MODIFICATION SIMPLIFIÉE DU P.L.U.

PRÉSENTATION DES AJUSTEMENTS PROPOSÉS AU PLAN LOCAL D'URBANISME

Corrections d'erreurs matérielles

VILLENEUVE D'ASCQ CORRECTION ERREUR MATERIELLE ZONAGE UCA2.2 EN UCA2.1

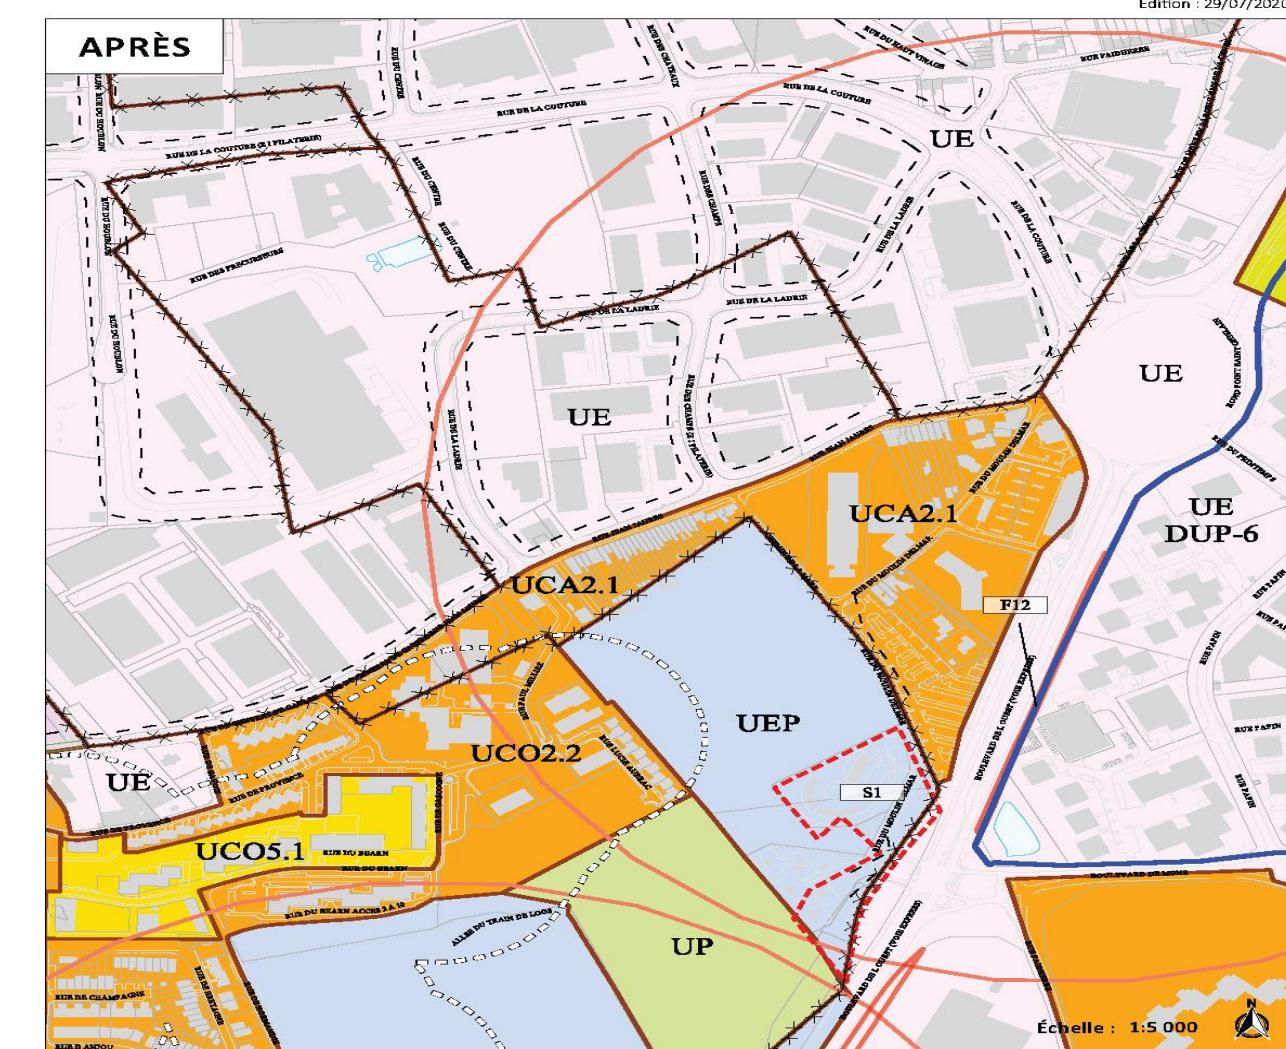
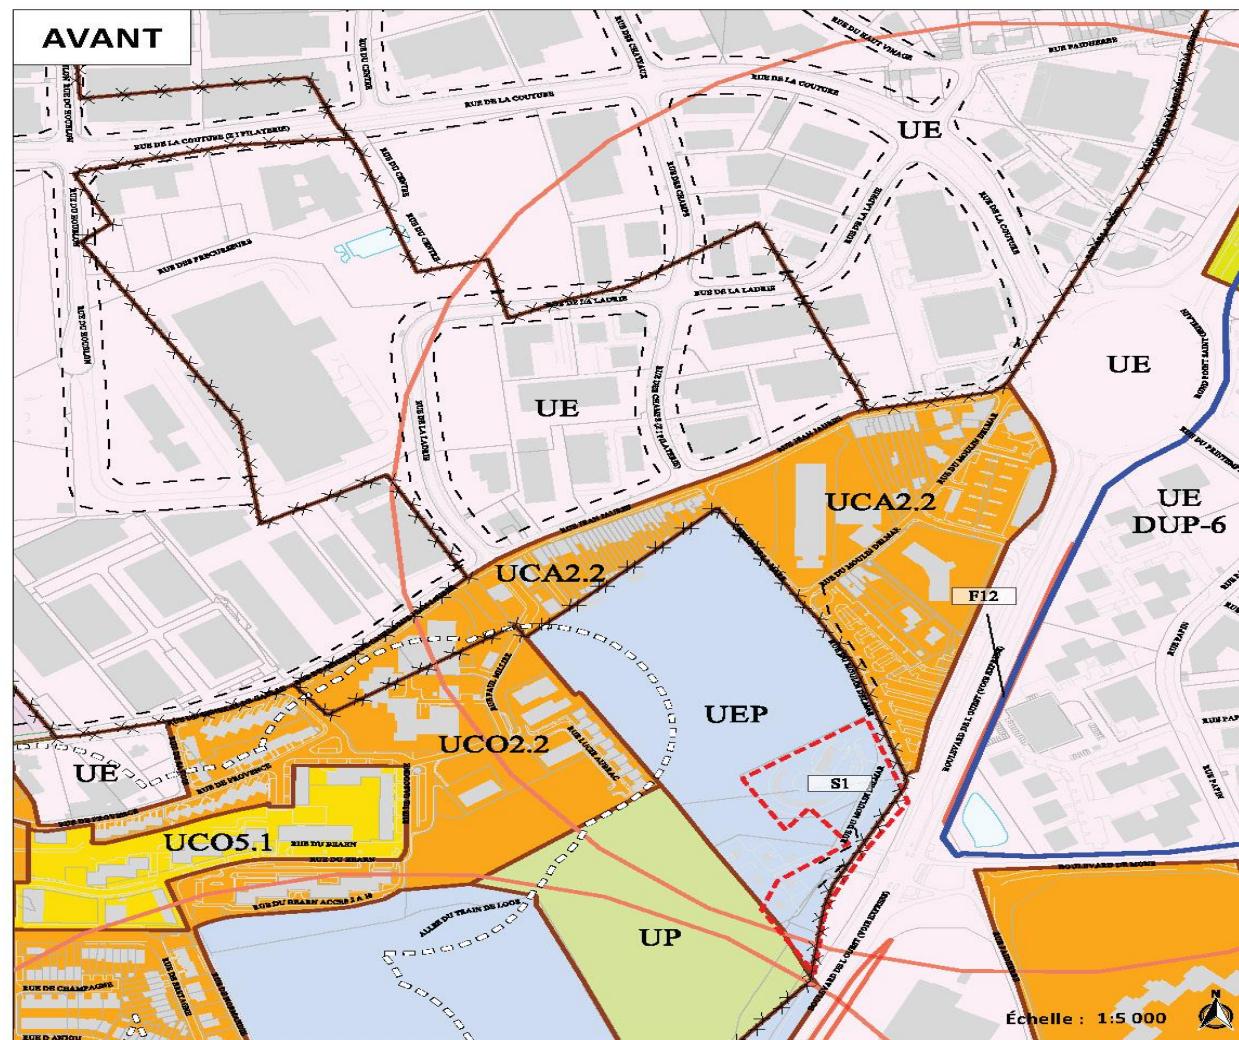
- Le règlement UCA2.2 n'existant pas, modification du sigle UCA2.2 en UCA2.1 sur le plan de destination des sols, sur l'ilot urbain situé entre la rue Jean Jaurès et le boulevard de l'Ouest.

VILLENEUVE D'ASCQ AJOUT D'UNE ETIQUETTE UE MANQUANTE

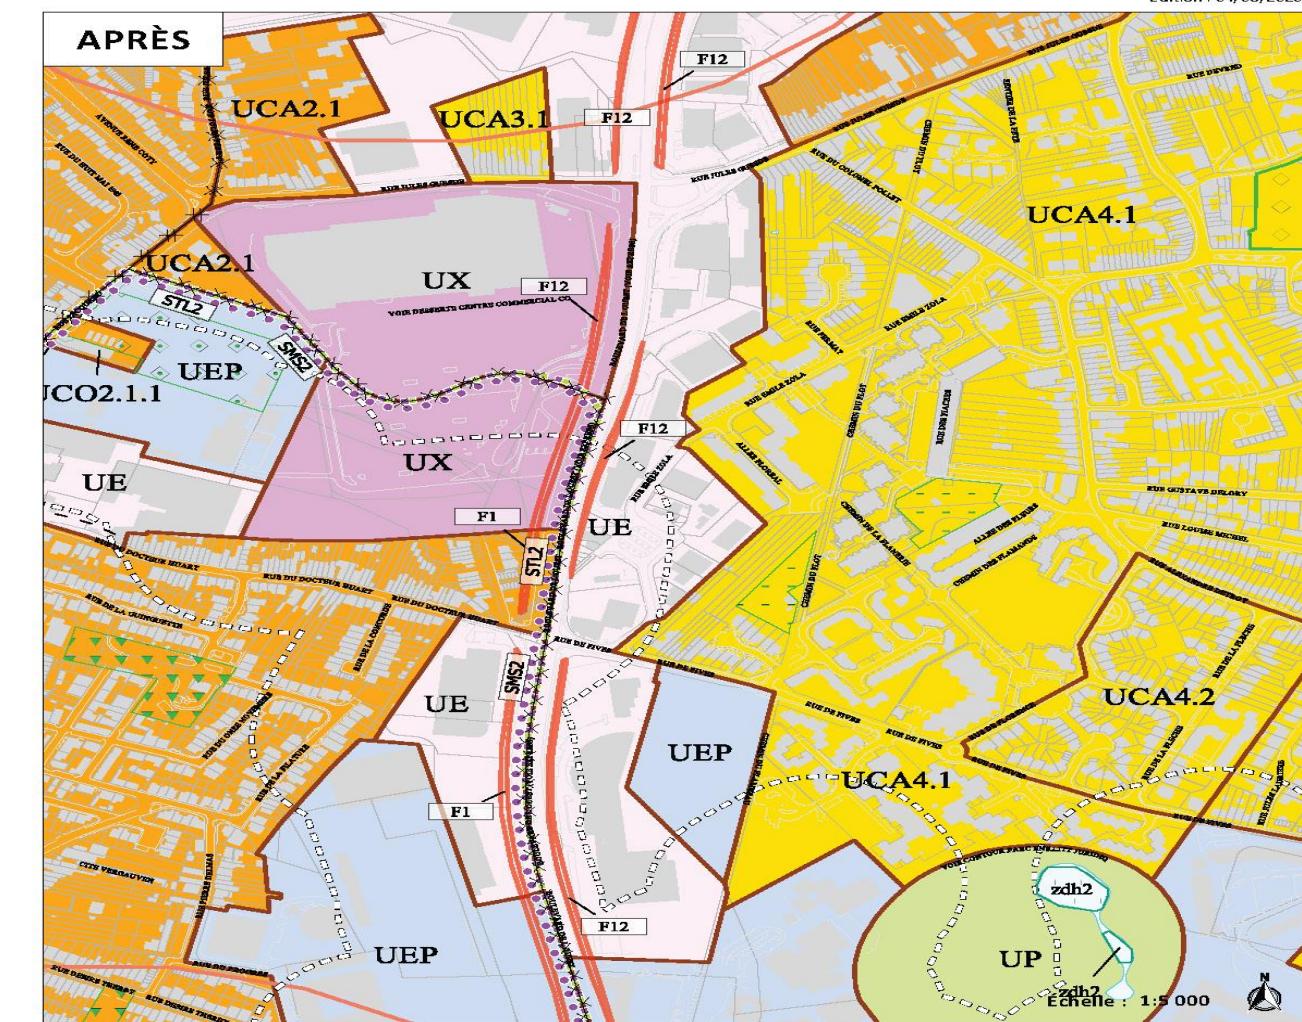
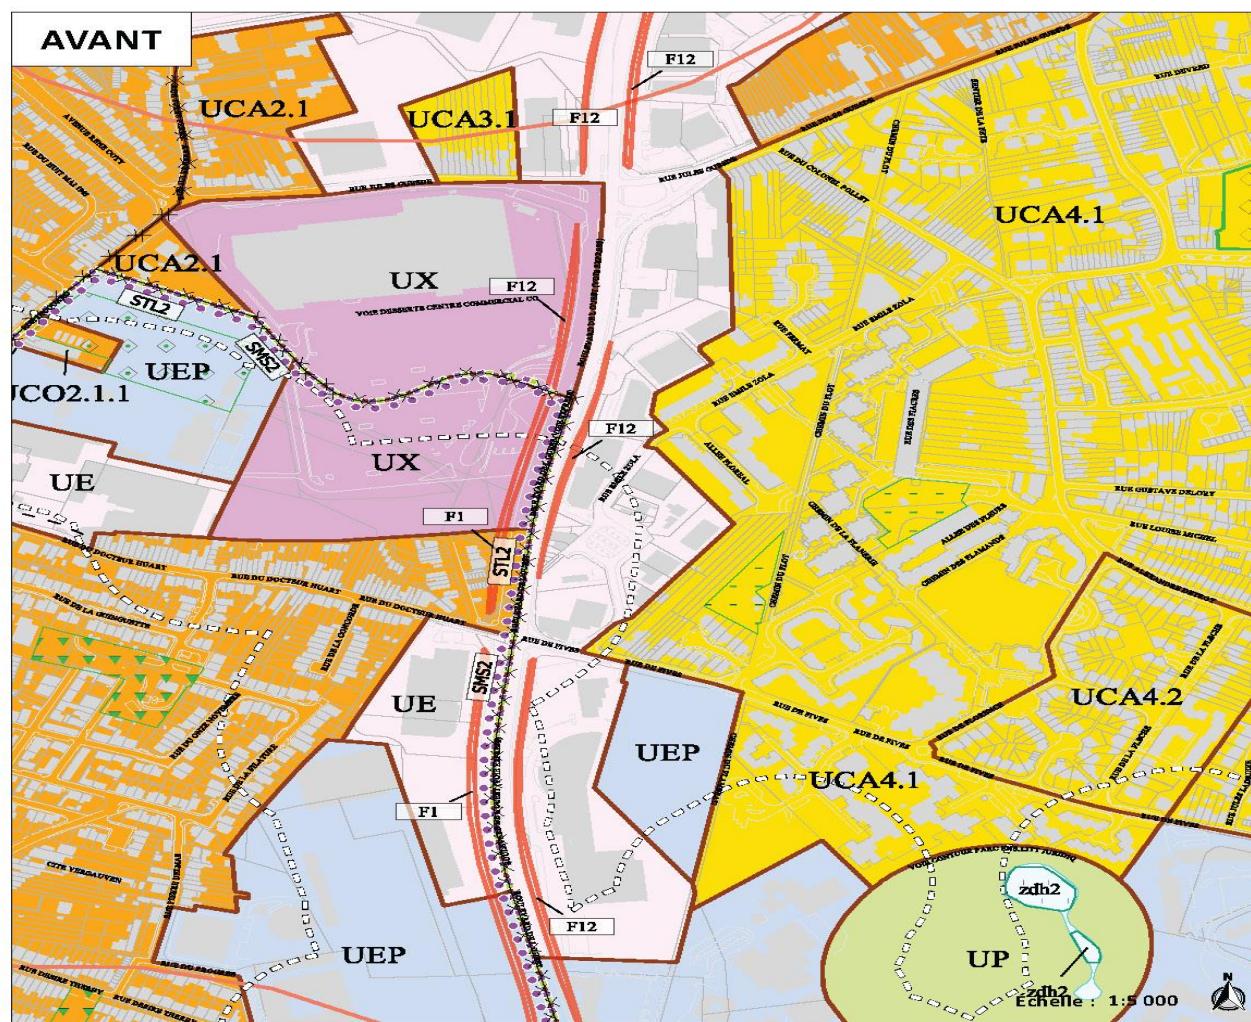
- Ajout d'un sigle UE manquant sur le plan de destination des sols (plan Villeneuve d'Ascq, partie sud), sur le secteur économique situé à l'est du Boulevard de l'Ouest.

VILLENEUVE D'ASCQ AJOUT D'UNE ETIQUETTE UCA4.2 MANQUANTE

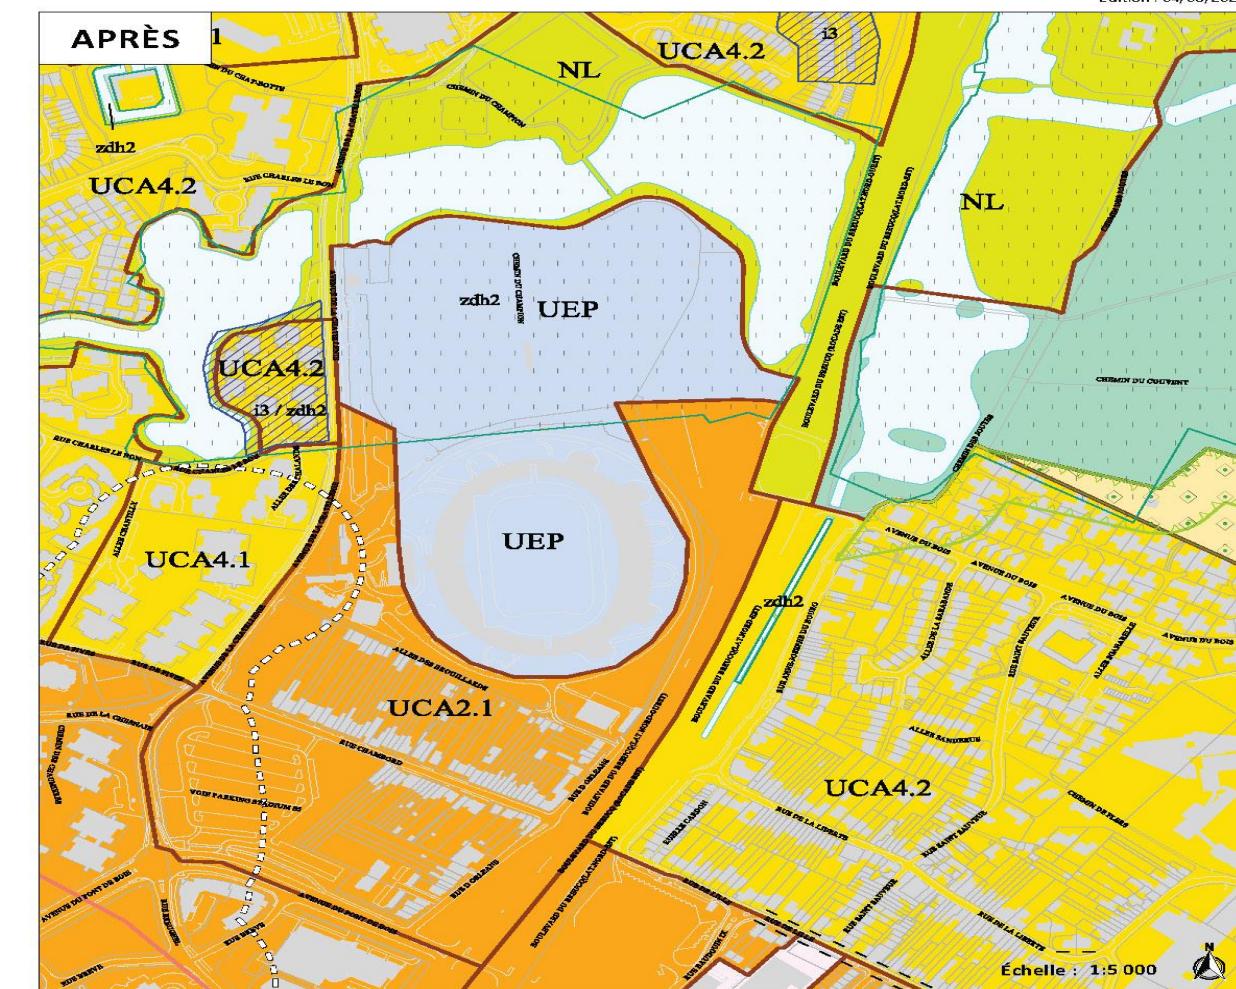
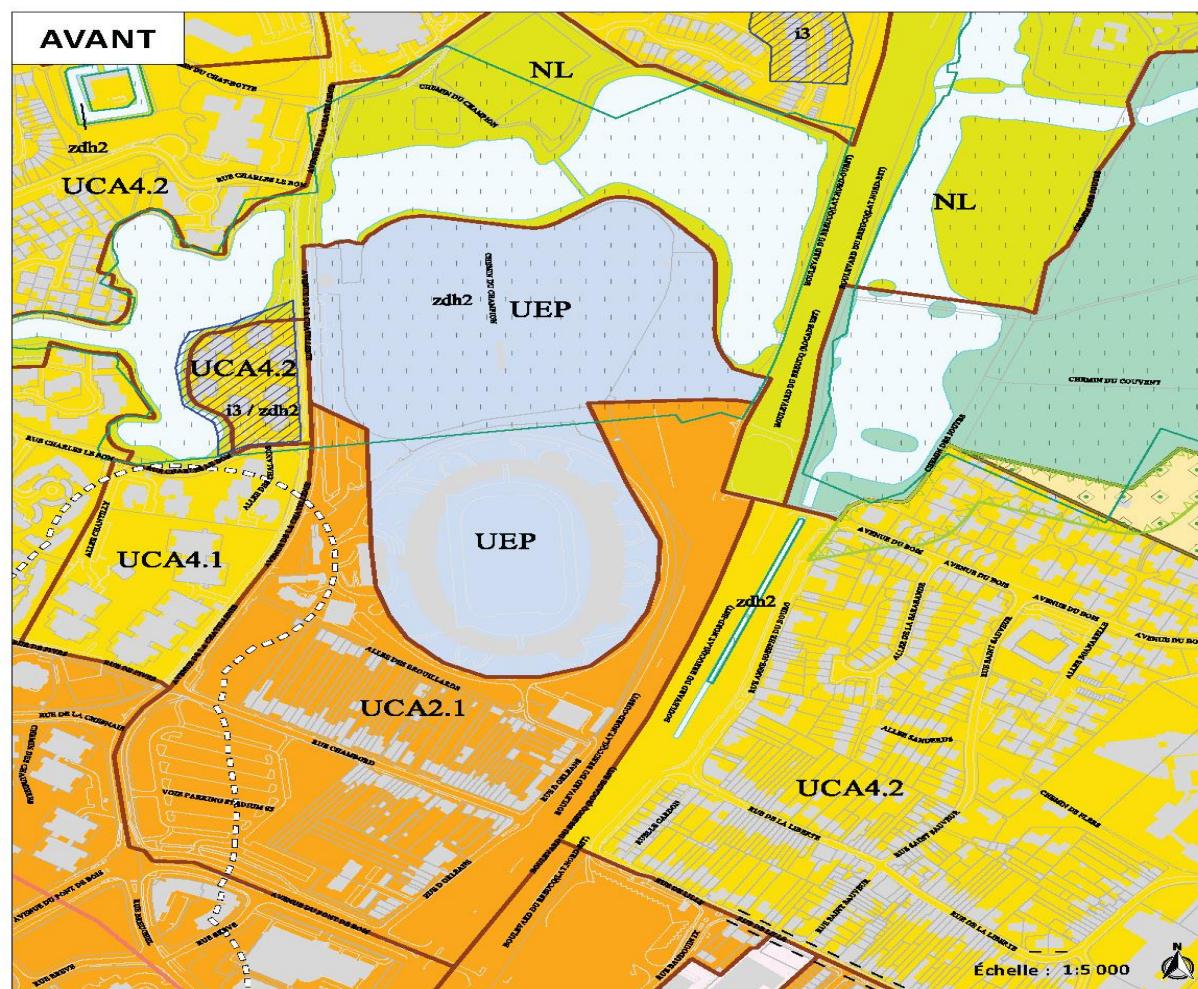
- Ajout d'un sigle UCA4.2 manquante sur le plan de destination des sols (plan Villeneuve d'Ascq, partie sud), sur le secteur allée Chantecler, allée Chardin.

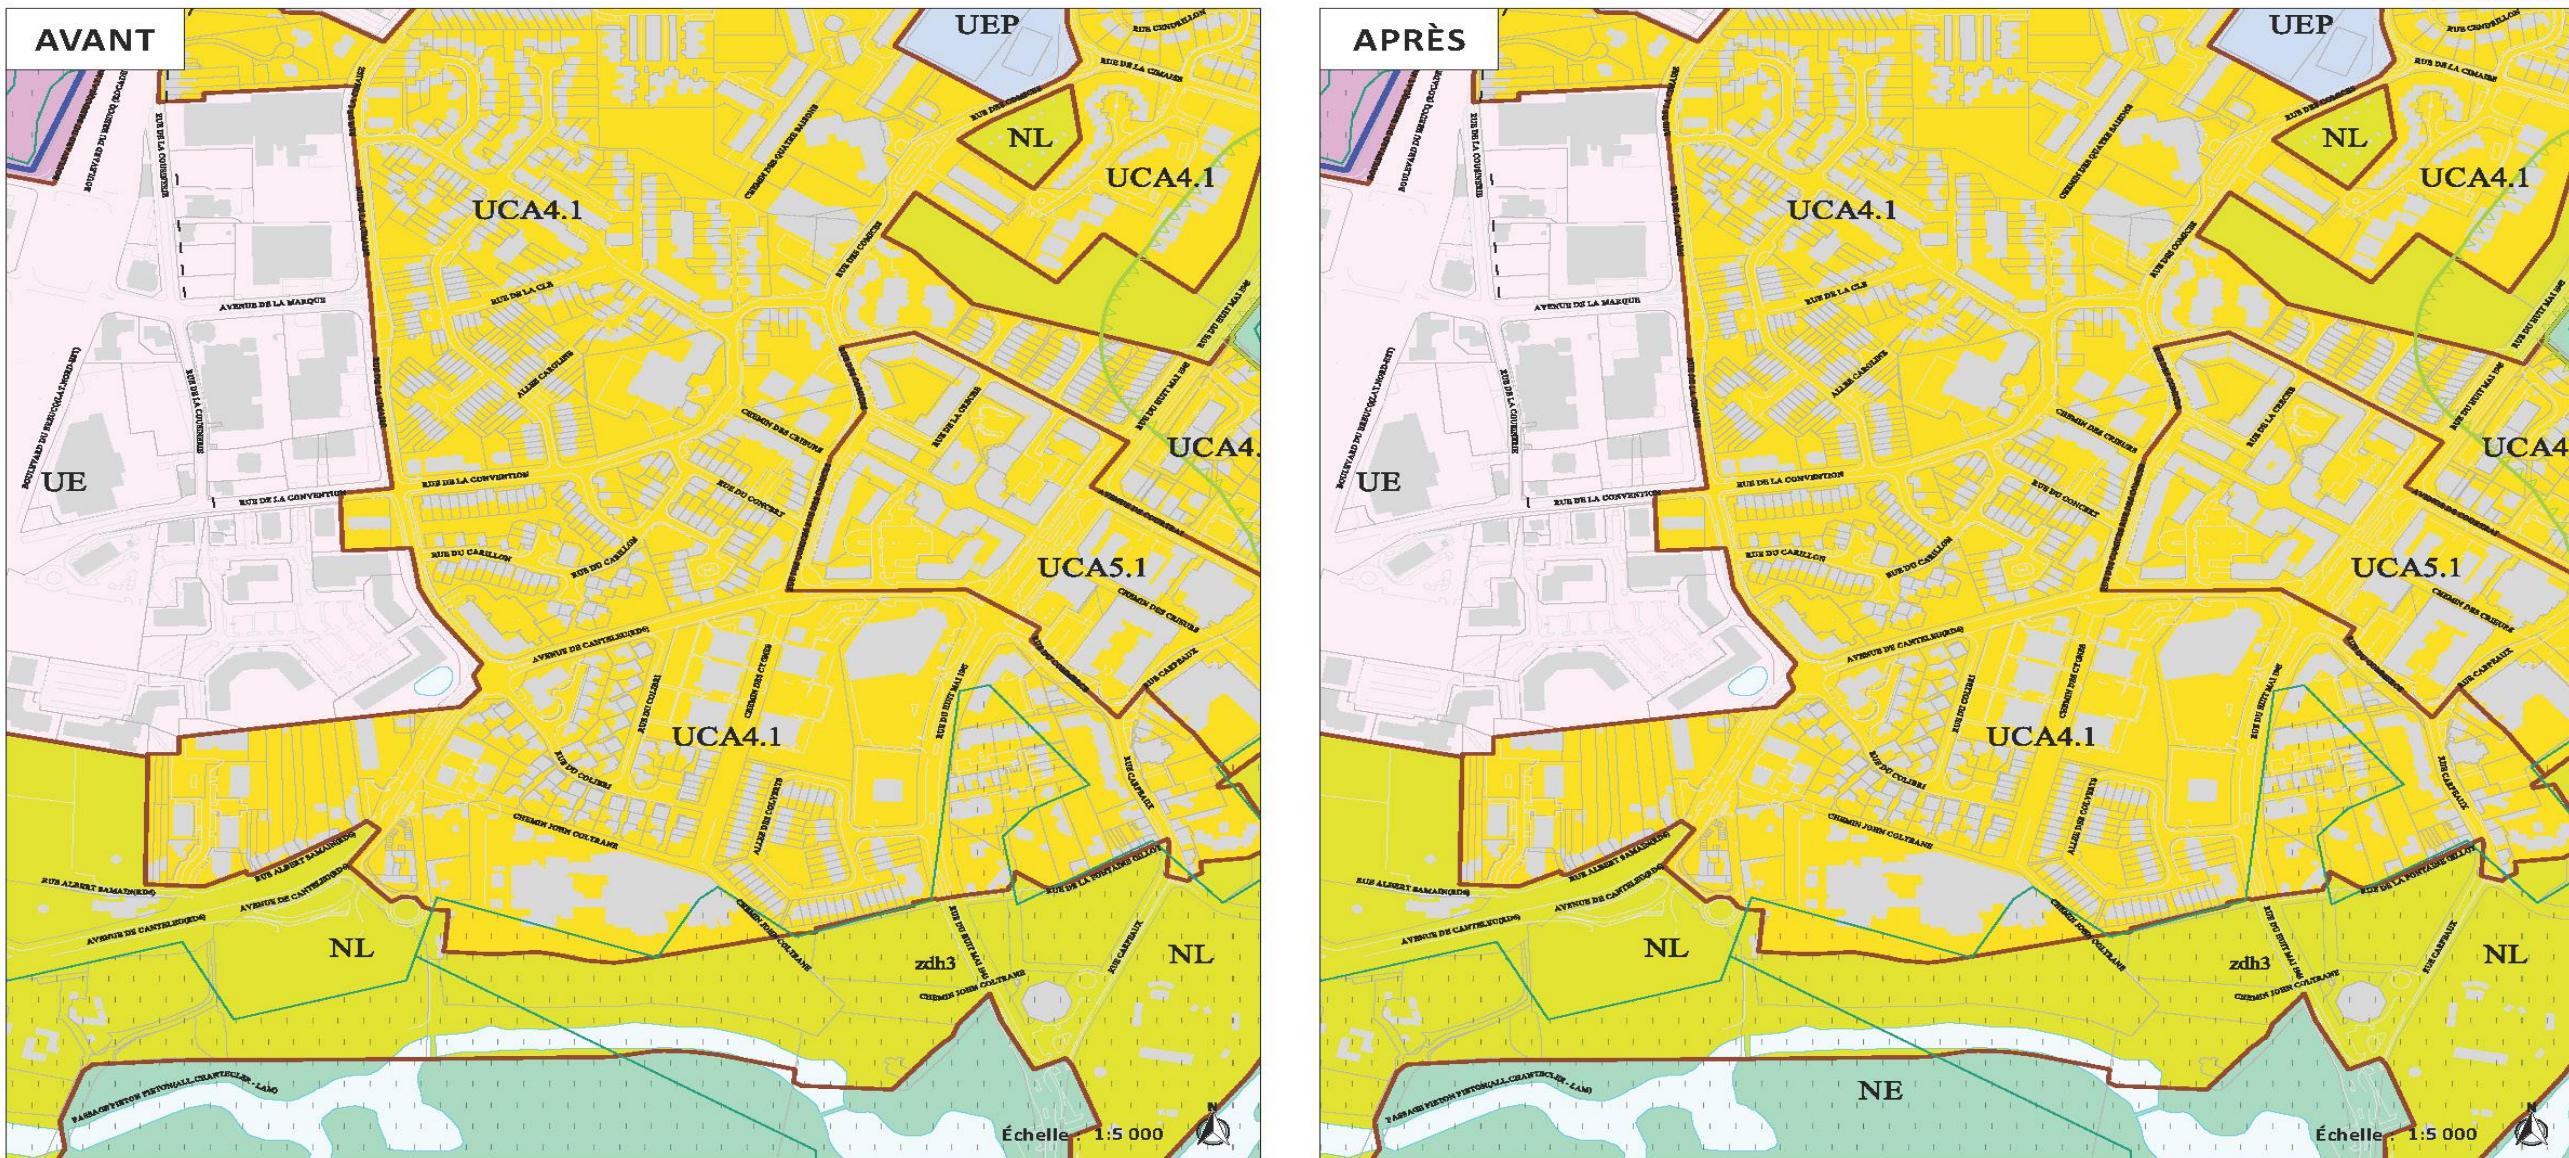
- Ajout d'un sigle NE manquant sur le plan de destination des sols (plan Villeneuve d'Ascq, partie nord), sur le secteur du parc du Héron.
